SUSITARIMAS NR. 2 PRIE 2023-07-11 RANGOS DARBŲ PIRKIMO SUTARTIES NR. AS – 1222 (PIRKIMO NR. 649248)

1. Šalys 2023 m. liepos 11 d. sudarė rangos darbų pirkimo sutartį Nr. AS-1222 „Klaipėdos rajono, Dovilų sen., Kulių k., Laukų g. (KL0423) kapitalinis remontas“ (toliau – Sutartis)

PAPILDOMŲ IR NEVYKDOMŲ DARBŲ AKTAS NR. 2

Objekto pavadinimas: Klaipėdos rajono, Dovilų sen., Kulių k., Laukų g. (KL0423) kapitalinis remontas

PJŪVIS 1-1

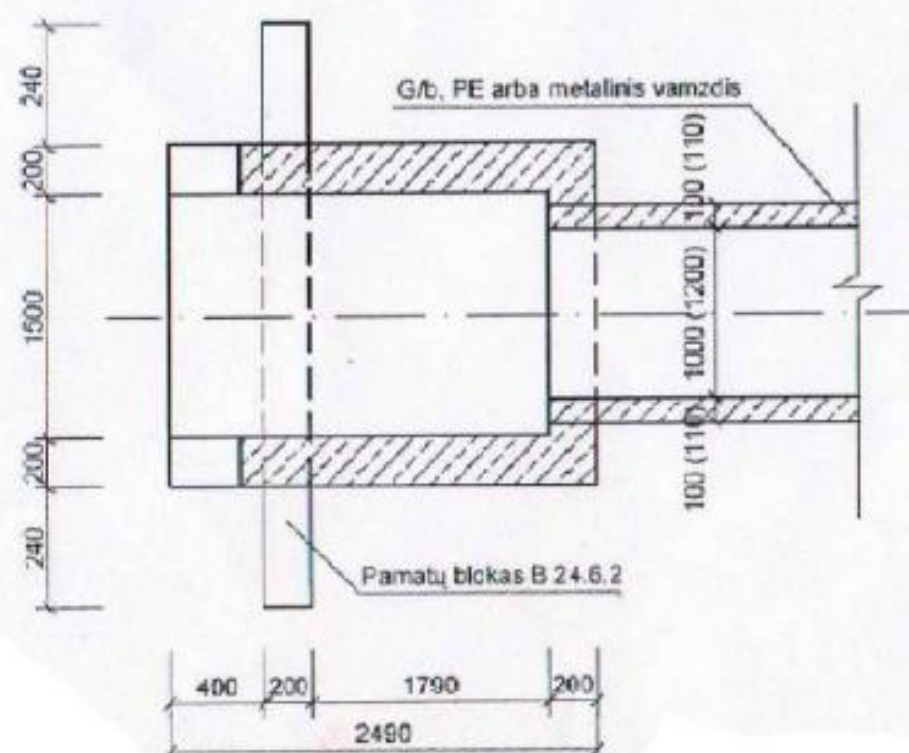
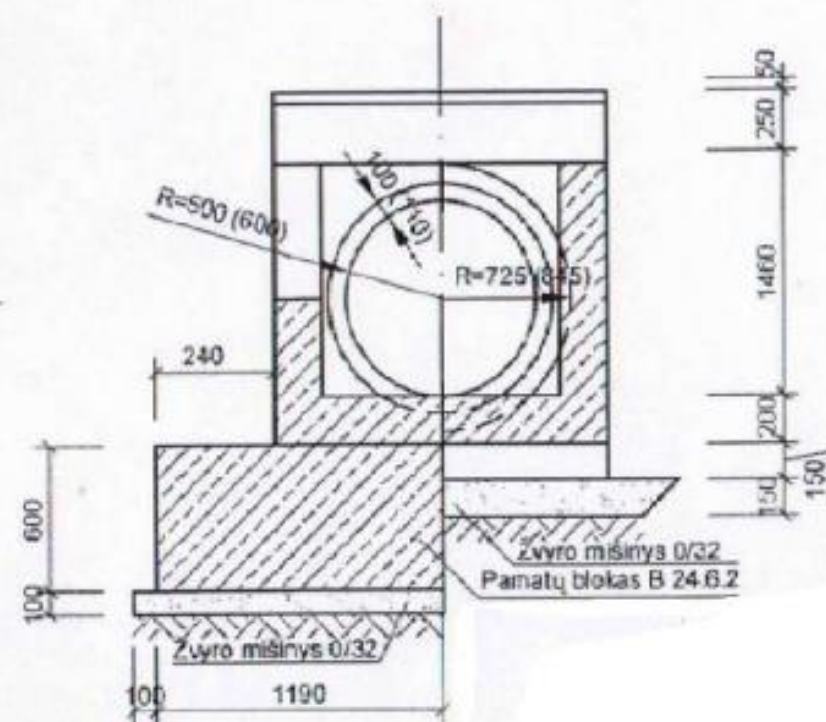
1. Pk 7+36 dešinėje Laukų g. gatvės pusėje, lygiagrečiai grioviui yra gatvelės, kurios dėl grunto paplovimo pavojingai susiaurėja. Siekiant užtikrinti remontuojamo kelio ir pasijungiančių gatvelių dangos ir kelkraščių stabilumą, siūloma pralaidos galuose įrengti sparninius antgalius. Įrengus antgalius pagerėtų eismo saugumo situacija, pralaidos zonoje praplatėtų kelio danga, nebebūtų plaunami šlaitai, pralaida būtų apsaugota nuo grunto užnešimo.

2. Dėl arti esančių privačių sklypų, kurie daugelyje vietų ribojasi su gatvės kelkraščiais, nėra galimybės įrengti pakelės griovių, o nuovažose - pralaidų vamzdžių. Pralaidas tikslinga ir pagal faktinę situaciją reikalinga rengti Pk 6+92 kairėje kelio pusėje ir Pk 7+80 kairėje kelio pusėje.

1. PK 7+36 esančių pralaidų galuose įrengti sparninius antgalius.
2. Pralaidas per nuovažas įrengti Pk 6+92 kairėje kelio pusėje ir Pk 7+80 kairėje kelio pusėje.
3. Nuovažą PK 12+00 dešinėje kelio pusėje asfaltuoti.
4. Iki statybos darbų užbaigimo Projekto vykdymo priežiūros vadovui parengti Kapitalinio remonto aprašo laidą A, įvertinant akte aprašytus darbų pakeitimus.

PJŪVIS 1-1

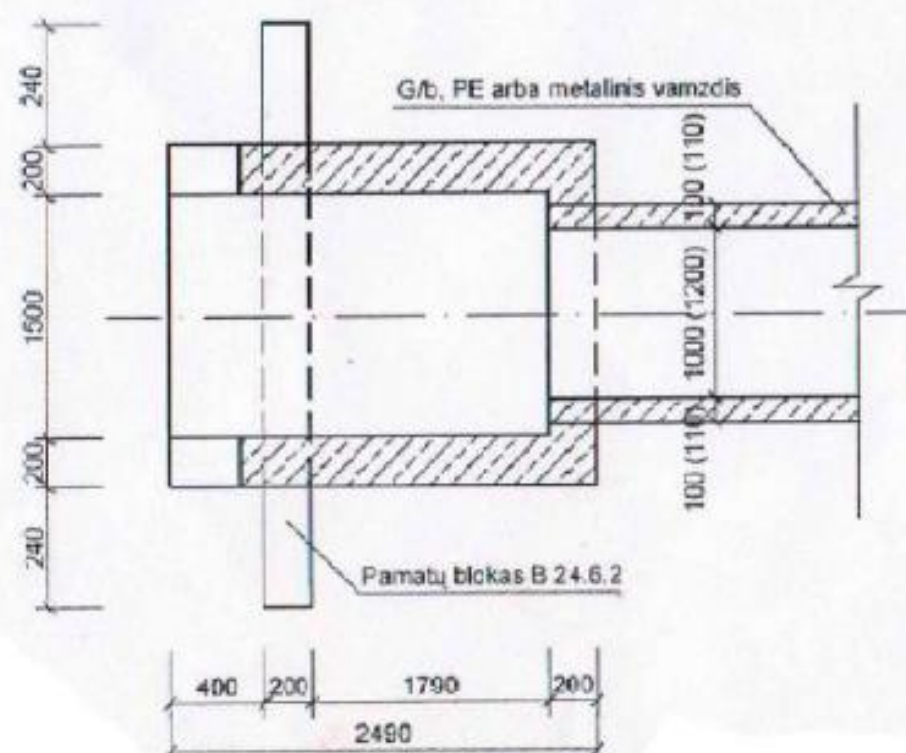
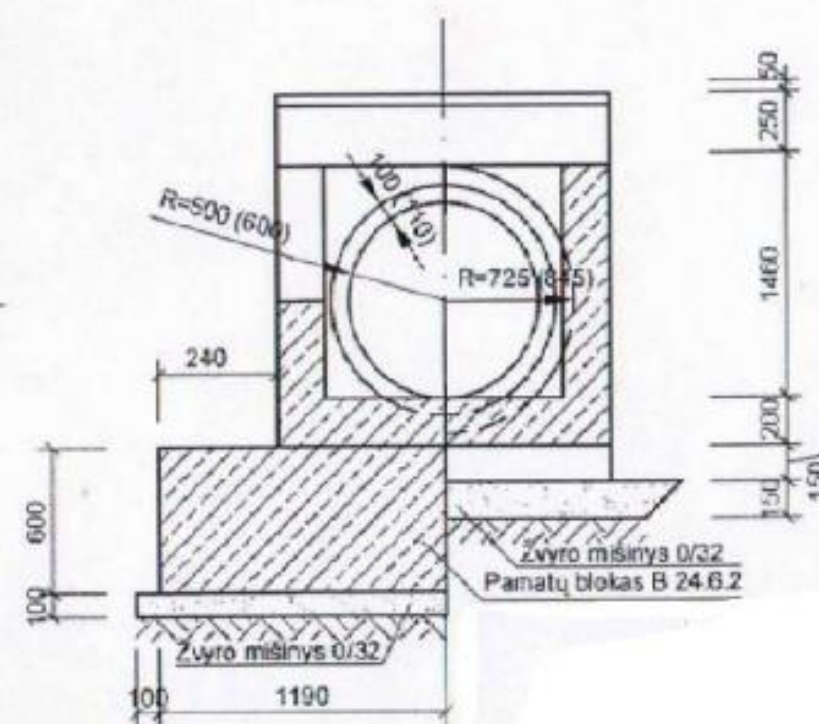
1. Pk 7+36 dešinėje Laukų g. gatvės pusėje, lygiagrečiai grioviui yra gatvelės, kurios dėl grunto paplovimo pavojingai susiaurėja. Siekiant užtikrinti remontuojamo kelio ir pasijungiančių gatvelių dangos ir kelkraščių stabilumą, siūloma pralaidos galuose įrengti sparninius antgalius. Įrengus antgalius pagerėtų eismo saugumo situacija, pralaidos zonoje praplatėtų kelio danga, nebebūtų plaunami šlaitai, pralaida būtų apsaugota nuo grunto užnešimo.

2. Dėl arti esančių privačių sklypų, kurie daugelyje vietų ribojasi su gatvės kelkraščiais, nėra galimybės įrengti pakelės griovių, o nuovažose - pralaidų vamzdžių. Pralaidas tikslinga ir pagal faktinę situaciją reikalinga rengti Pk 6+92 kairėje kelio pusėje ir Pk 7+80 kairėje kelio pusėje.

1. PK 7+36 esančių pralaidų galuose įrengti sparninius antgalius.
2. Pralaidas per nuovažas įrengti Pk 6+92 kairėje kelio pusėje ir Pk 7+80 kairėje kelio pusėje.
3. Nuovažą PK 12+00 dešinėje kelio pusėje asfaltuoti.
4. Iki statybos darbų užbaigimo Projekto vykdymo priežiūros vadovui parengti Kapitalinio remonto aprašo laidą A, įvertinant akte aprašytus darbų pakeitimus.
